INSTITUTO HONDUREÑO DE SEGURIDAD SOCIAL

Oficio N° 205-2018-DE-IHSS-2018

Ref. LP N° 004-2018 "Remodelación de La Unidad de Cuidados Intensivos del Hospital Regional del Norte del IHSS"

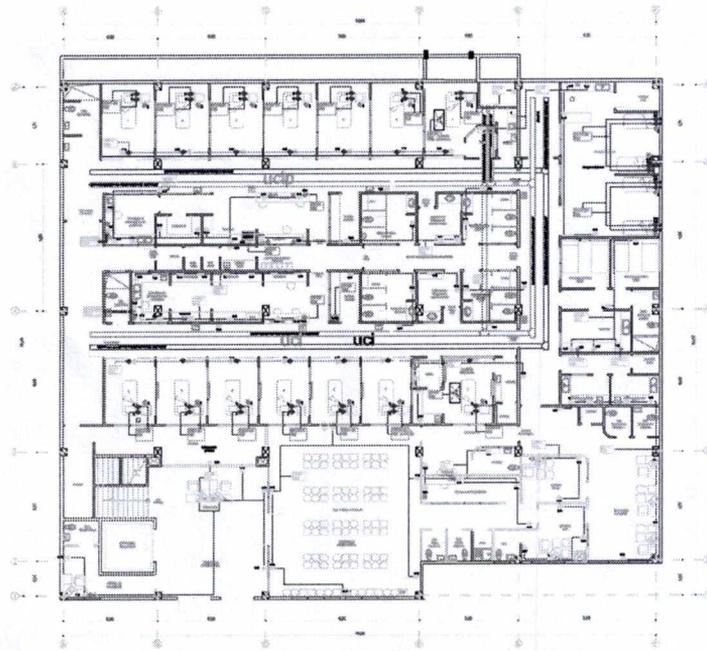
16. Indicar en que cuarto serán canalizadas las salidas de TV y teléfono.

Los Gabinetes de la sala a construir serán conectados al gabinete que se encuentra en Central de Equipo, teniendo una distancia aproximada de 50mts.
